**OTIF/RID/CE/GTP/2020/6**

**RID :** 12<sup>e</sup> session du Groupe de travail permanent de la Commission d'experts du RID  
(Réunion à distance, 24 et 26 novembre 2020)

**Objet :** Commentaires de la Belgique sur le document OTIF/RID/CE/GTP/2020/3

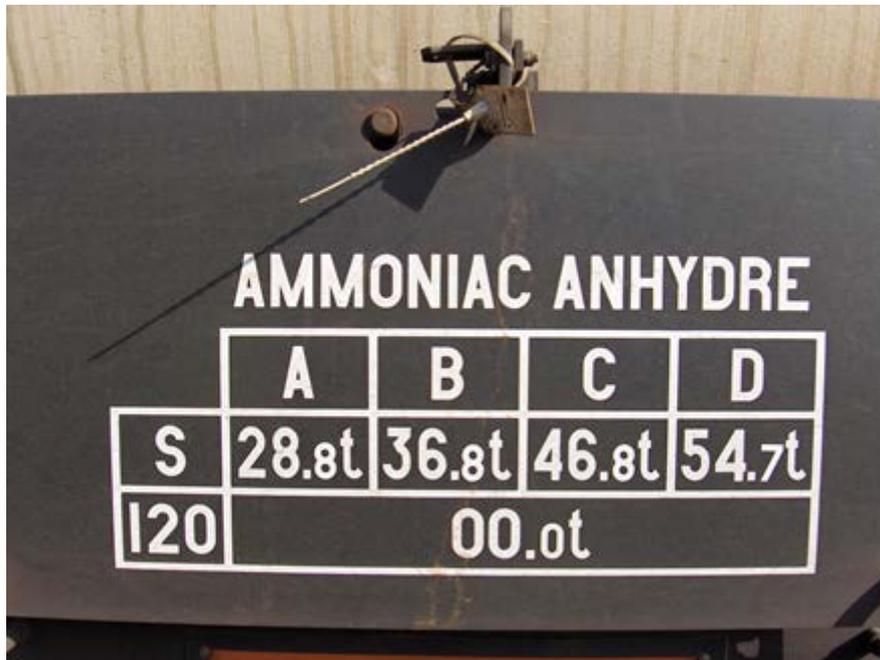
3. Le 4.3.3.3.2 réfère au 6.8.3.5.6 qui concerne les inscriptions présentes sur les panneaux latéraux des wagons-citernes.

4. Pour les gaz comprimés remplis en masse, les gaz liquéfiés, les gaz liquéfiés réfrigérés et les gaz dissous, les masses limites de chargement dont question au 6.8.3.5.7 dépendent du gaz chargé dans la citerne. C'est pourquoi, pour les citernes à utilisation multiple, l'inscription du nom du gaz transporté doit être indiquée avec la limite de charge sur le même panneau rabattable.

5. Sur ces panneaux, ce sont les indications du nom et de la limite de charge du gaz chargé qui sont utiles et qui doivent être visibles.

6. En conséquence, la Belgique propose de maintenir le 4.3.3.3.2 dans la colonne de gauche mais en remplaçant la référence au 6.8.3.5.6 par une référence au 6.8.3.5.7.
